DĖL TIEKĖJŲ KLAUSIMŲ (pirkimo Nr.1287593)

VšĮ Vilniaus rajono poliklinika (toliau – Perkančioji organizacija) CVP IS priemonėmis vykdo VšĮ Vilniaus rajono poliklinikos 1 a. šeimos skyriaus patalpų paprastojo remonto darbų pirkimo pirkimą atviro (supaprastinto) konkurso būdu, pirkimo Nr. 1287593.

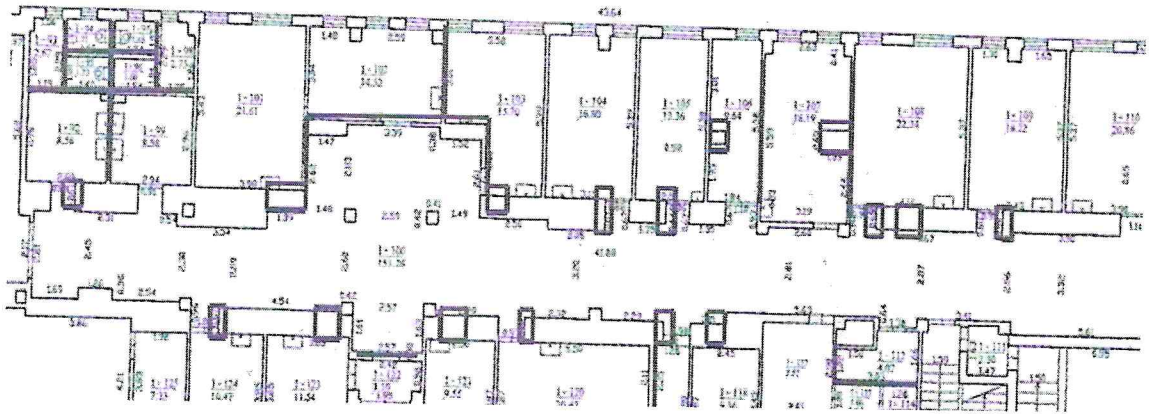
3 Klausimas. Techninėje specifikacijoje nurodoma, kad kai kur bus įrengiama sienų PVC danga, tačiau 15 priedo skyriuje "Sienos" tokių darbų nėra numatyta. Kaip įvertinti šių darbų apimtį?

Siūlome vertinti taip:

Grindų paviršių pagrindo gruntavimas sukibimą gerinančiais gruntais voleliu	100m ²	5,3
---	-------------------	-----

PVC danga, klijuojant ir sulydant kelių spalvų dangą (papr. piešinio) bei užklijuojant sienos ir vietoj grindj.	100m ²	5,7
---	-------------------	-----

Vertinti ne mažiau kaip 40 kv.m sienų PVC.
